**ADENDA DE SUBSANACIÓN DE DEFICIENCIAS DE LA SOLICITUD DE  
CONCESIÓN PARA DIVERSAS PROPUESTAS DE OCUPACIÓN DE ZONA DE  
DOMINIO PÚBLICO MARÍTIMO TERRESTRE EN ES CALÓ DE LA REINA, EN  
PARCELA DE HOTEL CAP ROCAT, LLUCMAJOR, MALLORCA.**

Tiene por objeto la presente Adenda la subsanación de deficiencias, según notificación recibida con nº de referencia PM/MA-2/CESL – CNC02/15/07/0126, de la solicitud presentada para la concesión para diversas propuestas de ocupación de zona de Dominio público marítimo terrestre en Es Caló de la Reina, en el término municipal de Llucmajor, Mallorca.

**Figura 1.- Usos y actuaciones previstas (Corresponde al plano 3.1)**

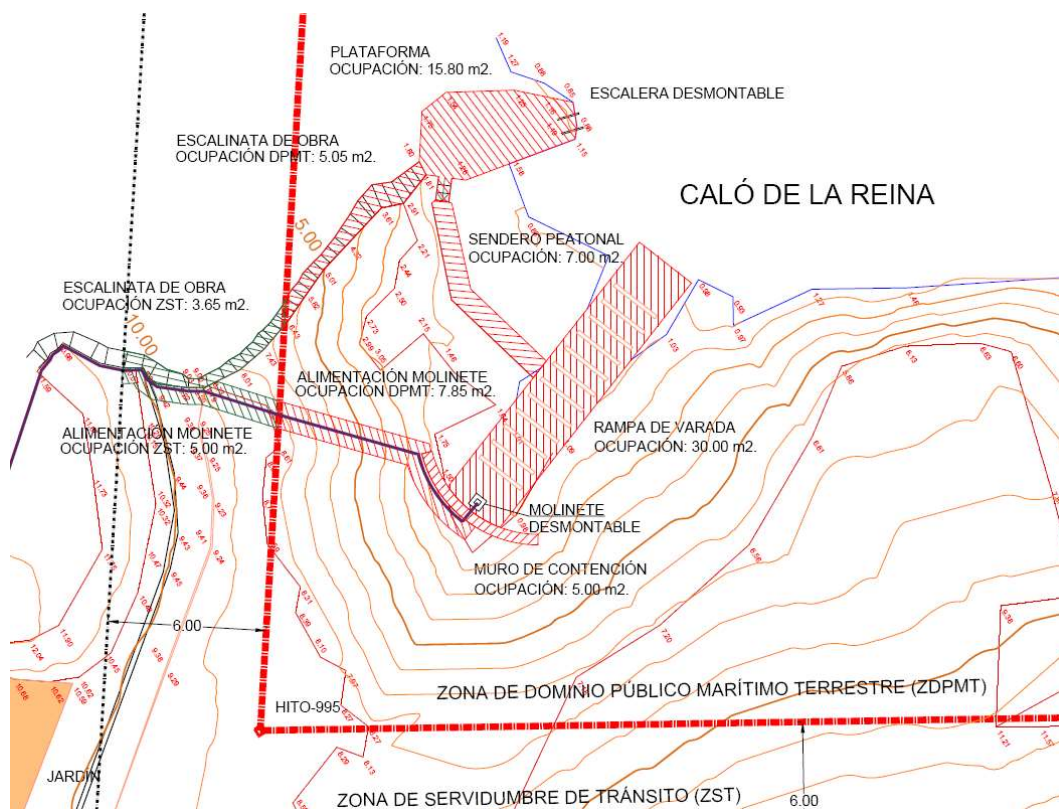
**5) No contiene plano de planta general a escala adecuada con deslinde, instalaciones y obras, y superficie a ocupar**

Se incluye el plano 3, Planta general, en el Anejo 1 a la presente adenda. En él se detalla la superficie a ocupar, así como las obras e instalaciones incluidas en la solicitud de concesión, a escala 1:150.
